**Tracébesluit
A12/A15 Ressen – Oudbroeken (ViA15)**

Bijlage 16 Wijzigingen tussen Ontwerp Tracébesluit
(2015) en Tracébesluit (2017)

Datum	17 februari 2017
Status	Definitief

Figuur 1.5 Doorsnedes lengteprofiel 'verdiepte ligging' conform Ontwerp Tracébesluit (bovenste) en conform Aanvullende Bestuursafspraken en Tracébesluit (onderste)

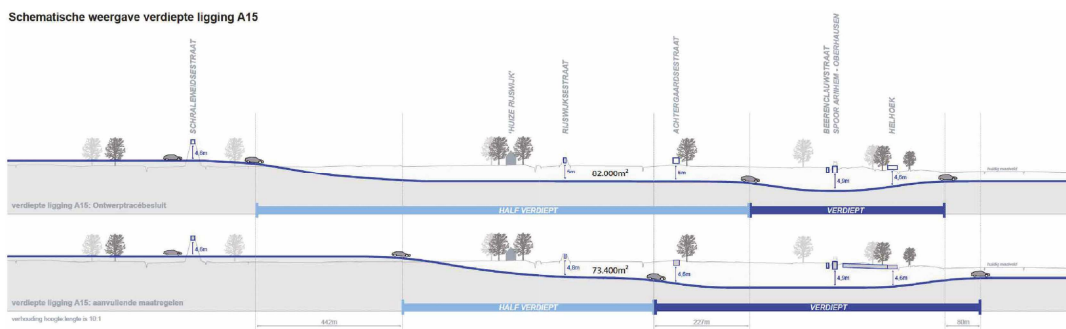
De verdiepte ligging van de A15 is met inbreng van de bestuurlijke partners en bewoners geoptimaliseerd en aangepast. De verdiepte ligging zet nu ongeveer 500 meter na de Schraleweidsestraat in en is geheel verdiept tussen de Achtergaardsestraat en de kruising van de Helhoek. Hierdoor kan ook de Rijswijksestraat/ de Aa (samen met de Achtergaardsestraat, de Beerencloauwstraat en de Helhoek nagenoeg op de huidige hoogteligging blijven liggen.

Ter plaatse van de Helhoek wordt deze verdiepte bak afgedekt met een deksel van ongeveer 140 meter. De reden hiervoor is dat bij bewoners uit Helhoek zorg bestond over de toegenomen doorsnijding van het buurtschap als gevolg van het opschuiven van de A15 verder van Groessen in het gewijzigde standpunt van juni 2012. Bewoners en de regiopartners hebben als oplossing een deksel bepleit. Vanuit de randvoorwaarde van kostenneutraliteit is hiervoor ruimte gevonden door de verdiepte ligging aan de westelijke zijde ca 500 meter later te starten. Landschappelijk is dit goed te verdedigen. De landschappelijke doorsnijding van een woonkern weegt relatief zwaar, evenals de oplossing daarvan. Het traject dat niet meer verdiept aangelegd wordt, ligt naast de Betuweroute. Een verdiepte ligging draagt daar landschappelijk minder bij aan zichtlijnen vanwege de vrijwel aangrenzende geluidschermen van de Betuwespoorlijn. In overleg met de regiopartners wordt ter compensatie van het vervallen van de verdiepte ligging ter plekke van enkele direct aanliggende woningen een geluidscherm op een wal gerealiseerd, waarmee voorkomen wordt dat deze woningen akoestisch onevenredig benadeeld worden door het ter plekke vervallen van de verdiepte ligging. Overschrijding van fijn stof normen is en was niet aan de orde.

De regiopartners hebben aangegeven dat de aldus bereikte optimalisatie een acceptabele inpassing oplevert, waarmee de eerdere aanvullende bestuurlijke regionale wens om de

markt uit te dagen om de weg op -6 meter onder maaiveld aan te leggen bij Groessen komt te vervallen. In artikel 17 lid 3 van het Ontwerp Tracébesluit (artikel 17 lid 3) was een specifieke flexibiliteitsbepaling opgenomen om een verdieping tot -6 meter mogelijk maken, die in verband hiermee niet is gehandhaafd in het Tracébesluit.

Figuur 1.5 presenteert de verschillende liggingen van de verdiepte ligging bij Groessen, waarbij de eerste doorsnede van het lengteprofiel conform Ontwerp Tracébesluit is, en de tweede doorsnede van het lengteprofiel conform de Aanvullende Bestuursafspraken en het Tracébesluit is.

De verdiepte ligging bij het buurtschap De Helhoek krijgt een deksel van circa 140 meter lang, gemeten over de as van de A15. Samen met de bewoners van Helhoek, grondeigenaren en de gemeente Duiven is een ontwerp gemaakt voor de inrichting op het deksel. In artikel 17 lid 3 van het Tracébesluit is een specifieke flexibiliteitsbepaling opgenomen op grond waarvan het viaduct met een andere vorm kan worden gerealiseerd dan de trapeziumvorm die is voorzien op kaartblad 9 van de detailkaarten.
